J R E 酒田風力発電所 更新計画
環 境 影 響 評 価 方 法 書
補 足 説 明 資 料

令和 2 年 3 月

ジャパン・リニューアブル・エナジー株式会社

風力部会 補足説明資料 目次

図 7.1 大型資材の輸送経路

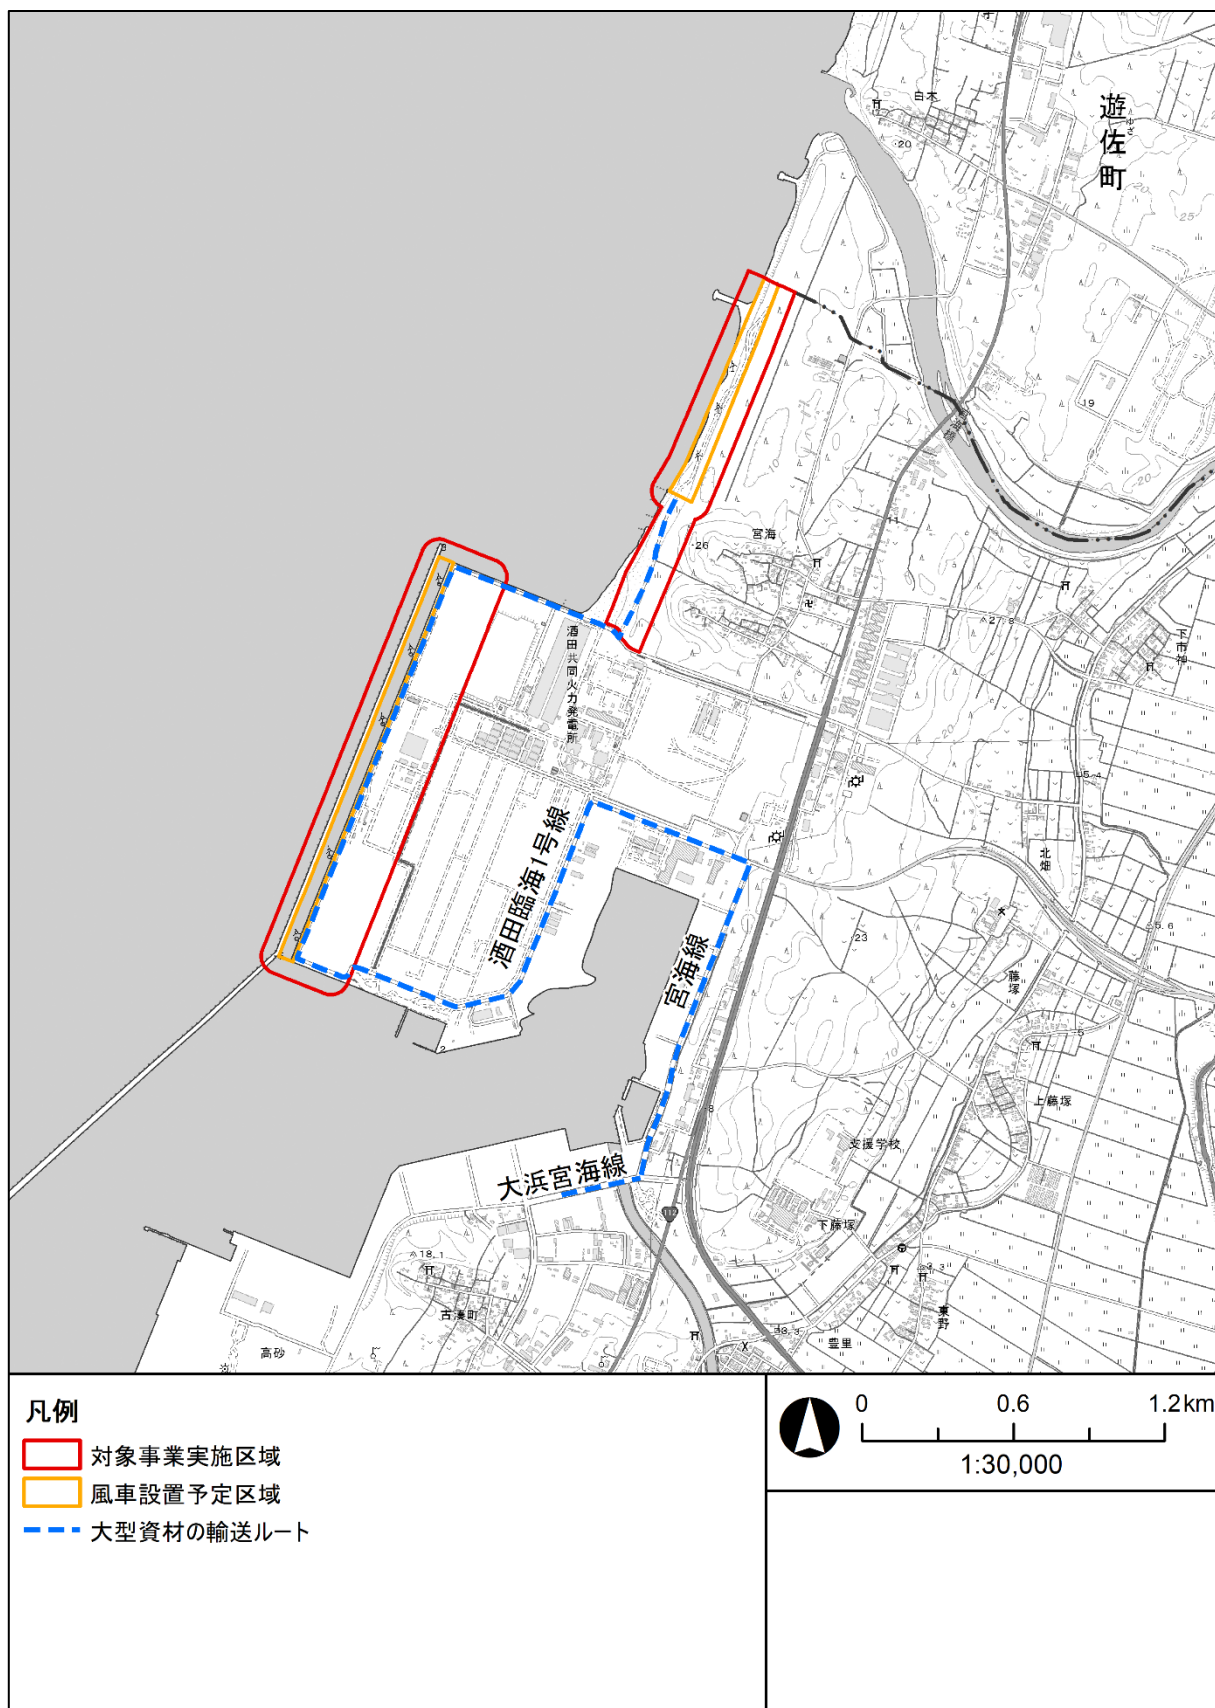
大型資材を酒田港にて陸揚げした後の交通ルートの道路名（臨港道路含む）をp. 20の図2-2-5にも記載してください。

道路名を図 7.1 に示すとおり記載しました。

図 10.1 既存資料による特定植物群落の分布

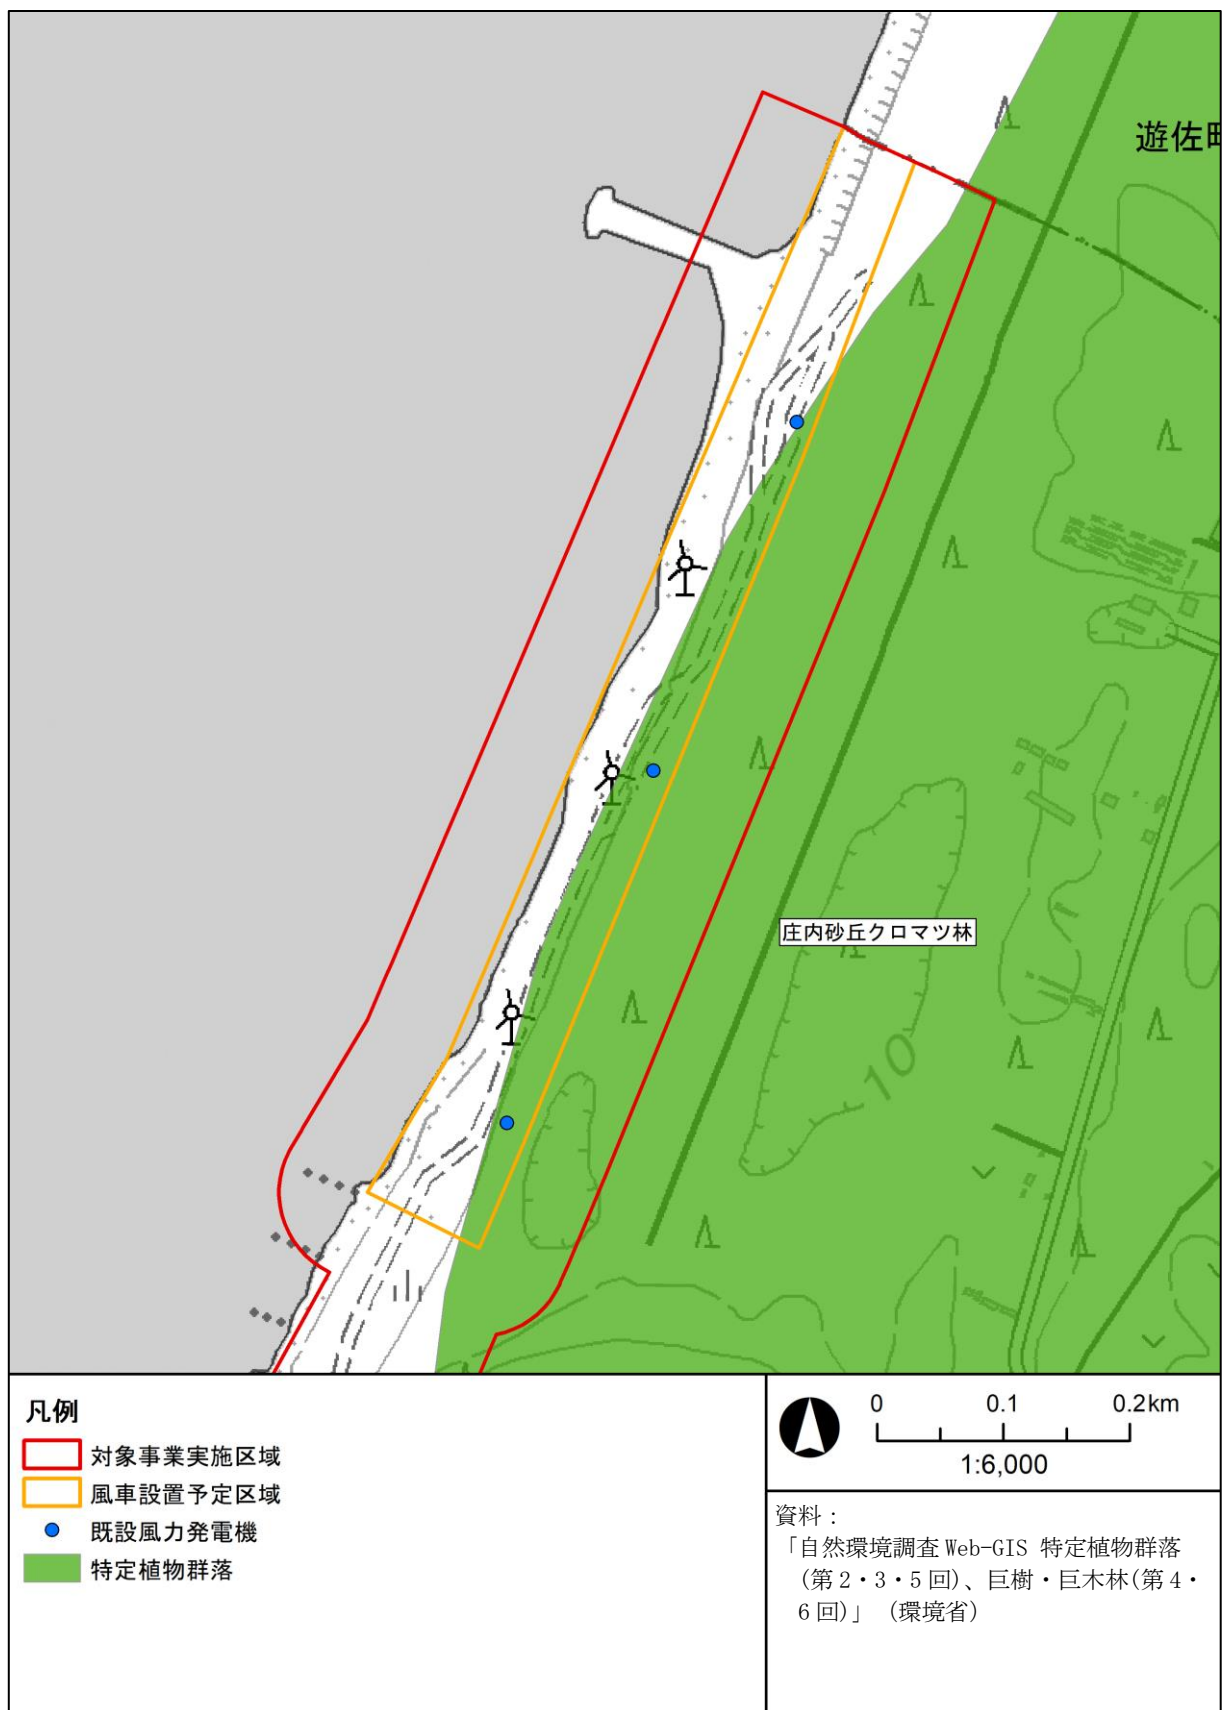
- ・ 特定植物群落と風車の位置との関係がわかりませんので、拡大図を追加提示願います。（p. 105）
- ・ 予備調査の結果についても風車位置周辺については拡大図を追加提示願います。（p. 100, 101）
- ・ 既存資料調査で特定植物群落や植生自然度の高い区分が予備調査ではどのような区分になっているのかわかるような記載にしていきたい。（p. 97）

既存資料による特定植物群落の拡大図を図 10.1 に、予備調査による相観植生図・植生自然度図の拡大図を図 10.2 及び図 10.3 に示します。

特定植物群落、既往の植生図（自然環境調査 Web-GIS 植生調査 1/2.5 万（第 6・7 回））に示された群落と、予備調査で確認した相観による群落名との対応はおおむね以下のとおりです。特定植物群落の「庄内砂丘クロマツ林」は、既往の植生図ではクロマツ植林、相観による群落名ではクロマツ群落に該当します。風車設置予定区域は、予備調査によるクロマツ群落（庄内砂丘クロマツ林）の分布を踏まえて設定しています。

図 17.1 風況観測地点

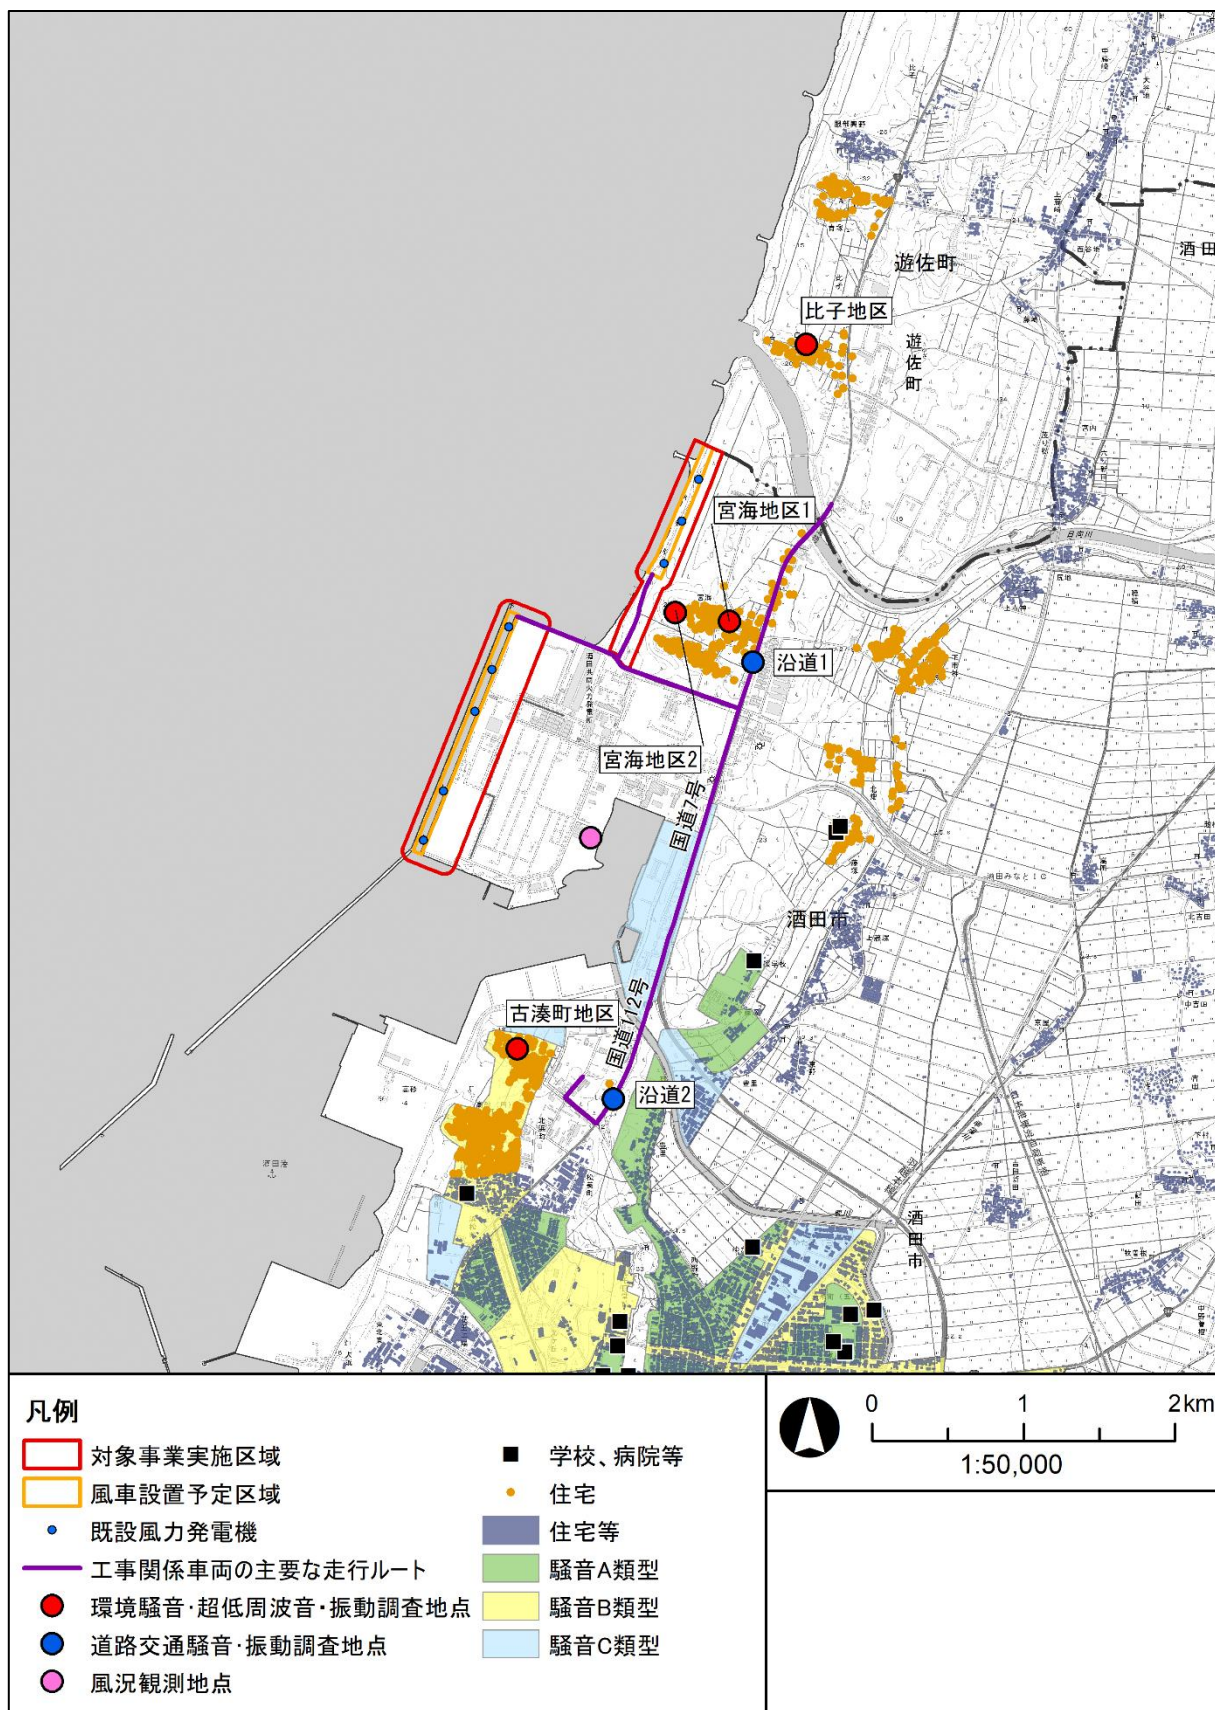
有効風速範囲を調査する風況調査位置と調査の方法を示してください（地図上の位置と観測地点の標高を含む）。

風況観測地点は、図 17.1 に示す 1 地点です。観測地点の標高は 2.9m です。58.5m の風況観測塔と、そこから半径 30m 以内に設置したドップラーライダー（41m から 201m の間で 12 高度の風況観測）の 2 つの観測機器を用いて風況観測を行っています。騒音測定時のハブ高さの風速は、風況観測塔の風速を基にべき法則を用いて推定することを計画しています。なお、その時の地表面粗度係数はドップラーライダーの観測値から算出する予定です。

（以下に整理図の例を示します。有効風速範囲も例です。）

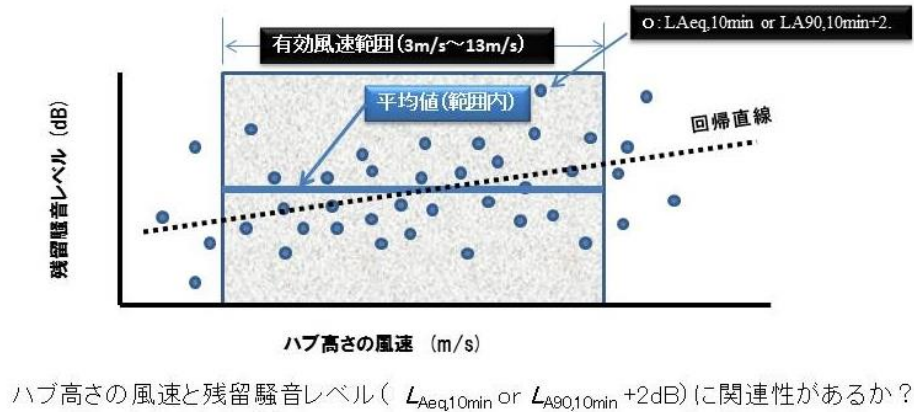
現況調査結果を整理するにあたっては、調査地点ごとに残留騒音（推定値も可）とハブ高さの風速との関係性も把握し、関係図を整理してもらいたい。さらに、ハブ高風速と残留騒音の関連性の有無（回帰式など）などを考察してもらいたい。

準備書作成時には、整理図の例を参考に、ハブ高さの風速と残留騒音との関係図を作成し、関係性について考察します。

（以下に整理図の例を示します。有効風速範囲も例です。）

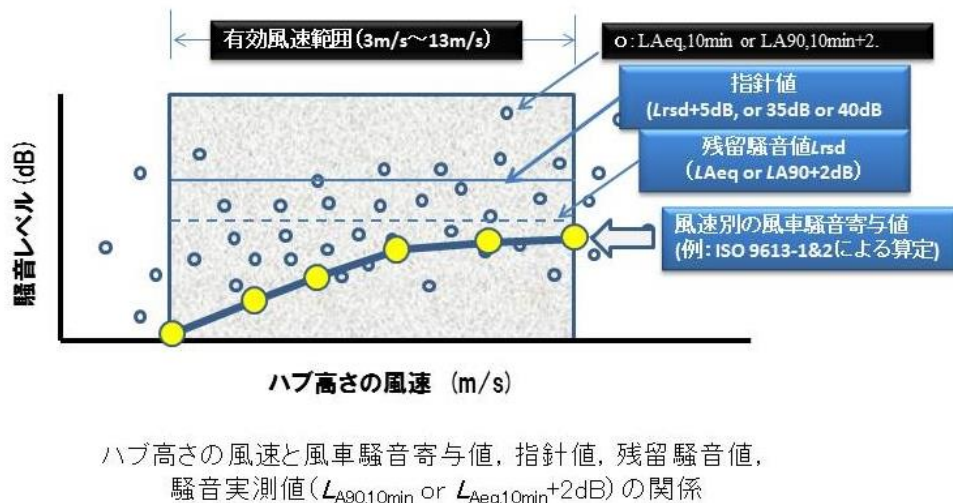
風車稼働時の風車騒音寄与値（残留騒音を加える前の値）と、残留騒音（算定値も可）およびそれから算定される指針値との関係図を整理してください。

準備書作成時には、整理図の例を参考に、ハブ高さの風速と風速別の風車騒音寄与値、残留騒音及びそれから算定される指針値との関係図を作成します。

図 26.1 対象事業実施区域周辺の水深分布

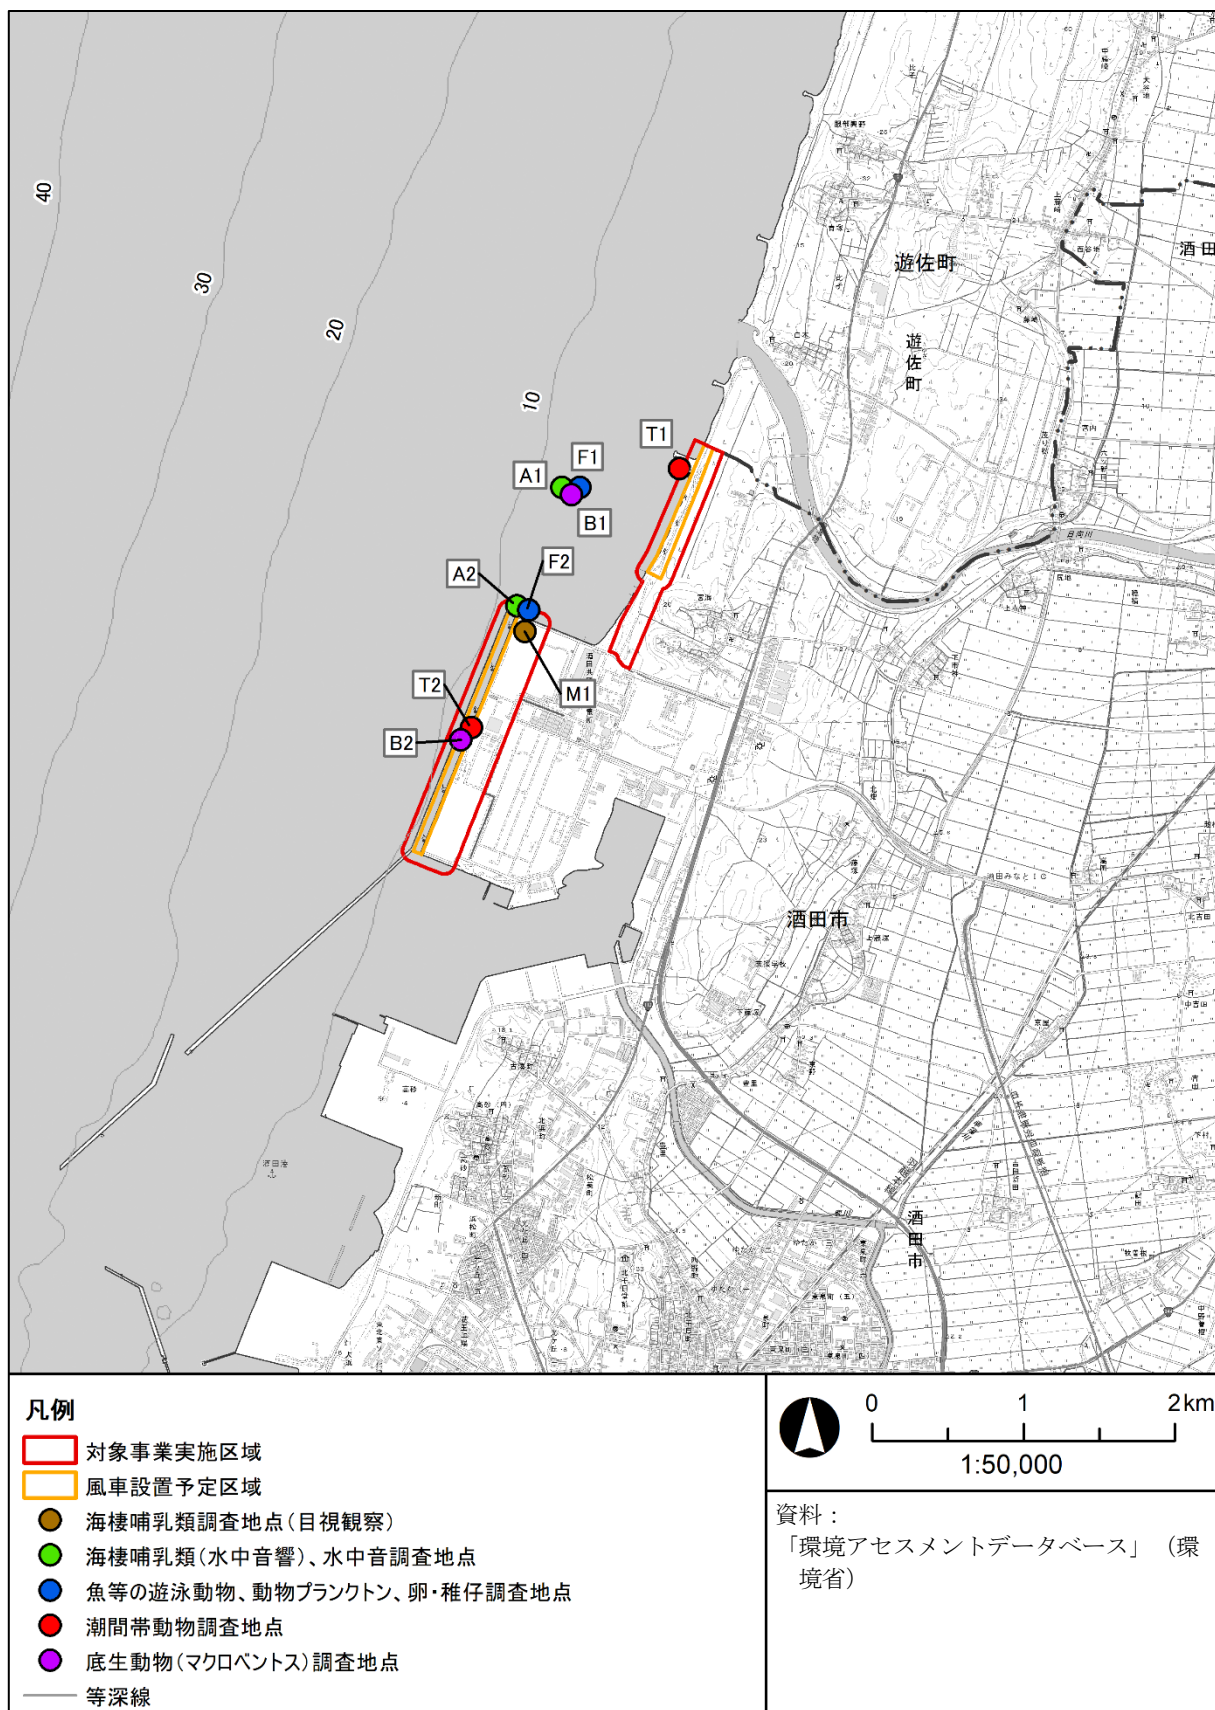
事業実施区域周辺の水深分布、および海生動物の調査地点との関係について御教示下さい。

対象事業実施区域周辺の水深分布は、図 26.1 に示すとおりです。水路部の地点（T2）は水深 5m 程度、水路部北側の地点（A1、A2）は水深 10m 程度となっています。

図 31.1 大気質、騒音及び超低周波音、振動の調査地点

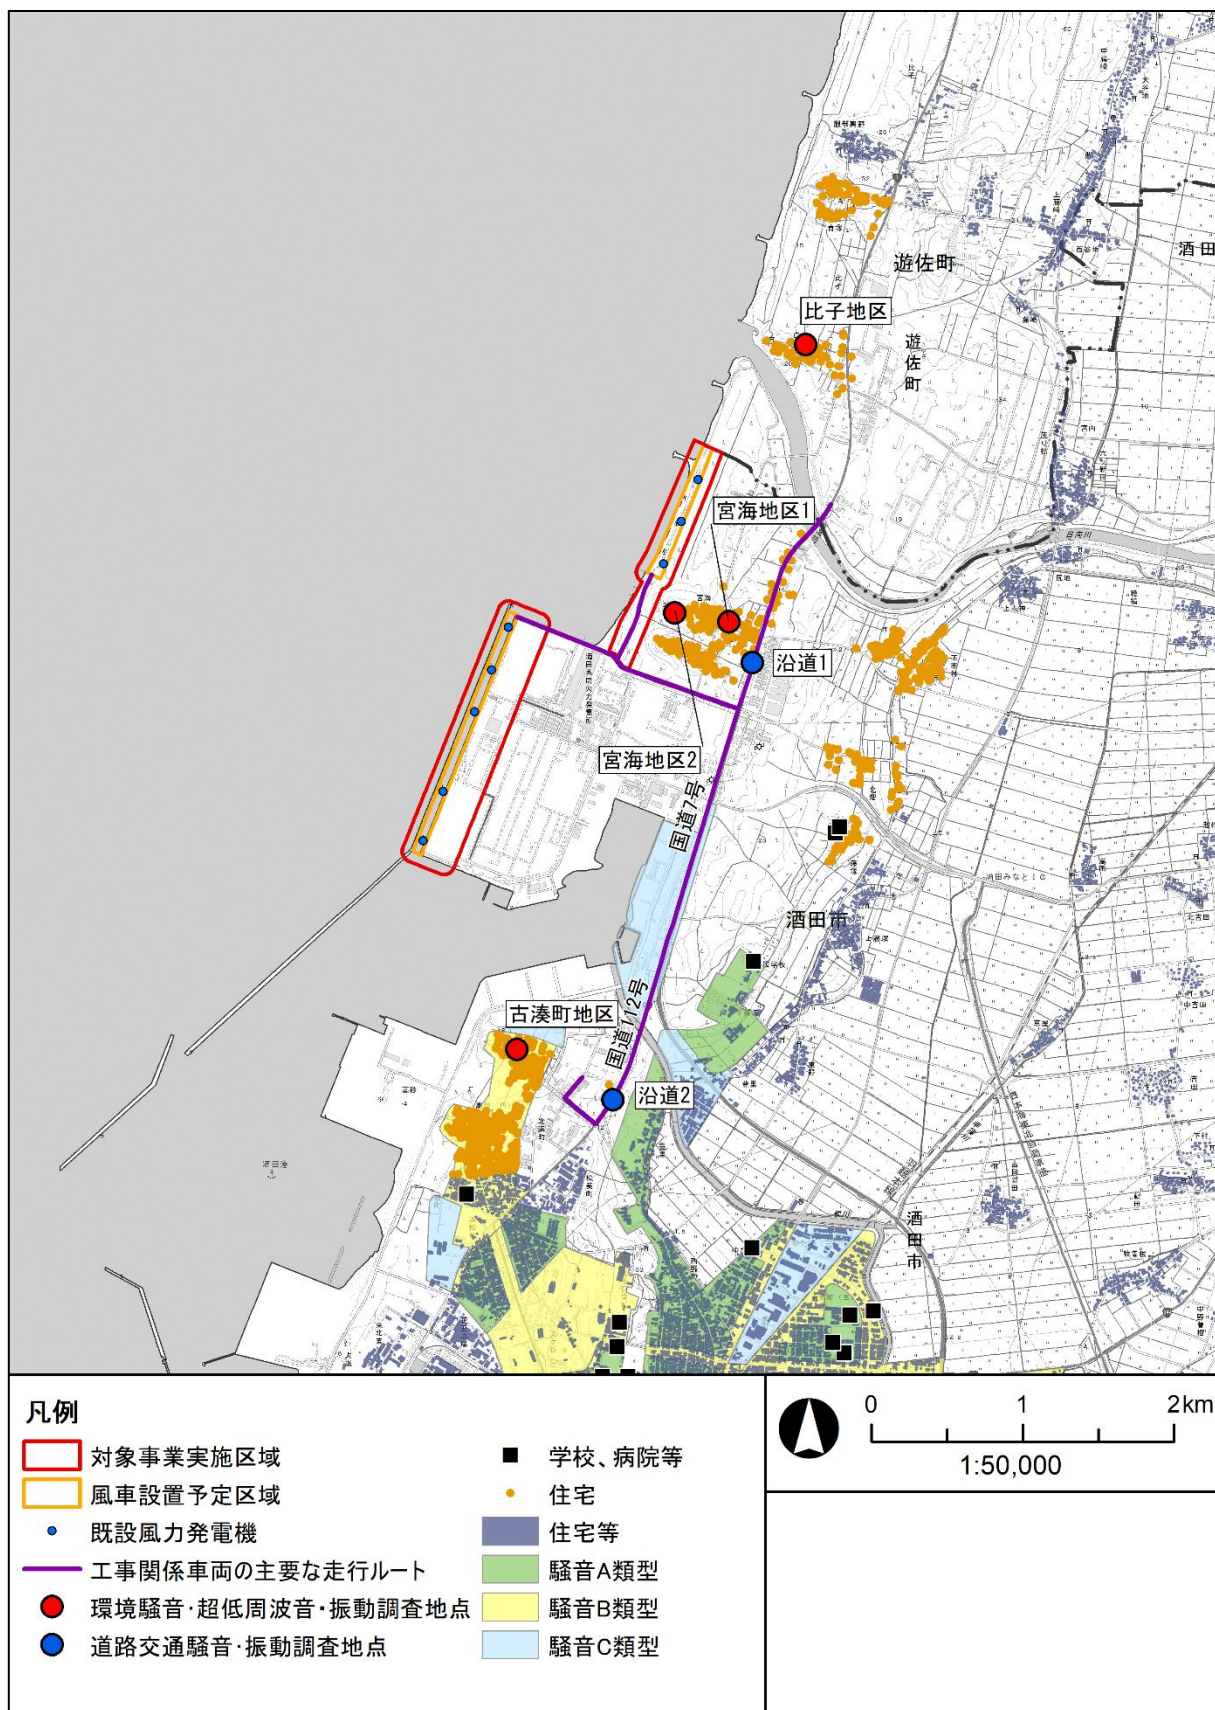
- ・大気質、騒音及び超低周波音、振動の調査地点について、住宅、道路、測定場所の関係が分かる大縮尺の図（500分の1～2500分の1程度）は記載されているか。
- ・騒音の調査地点の状況（写真等）が把握できるものとなっているか。

大気質、騒音及び超低周波音、振動の調査地点は、表 31-1 及び図 31.1 に示すとおりです。
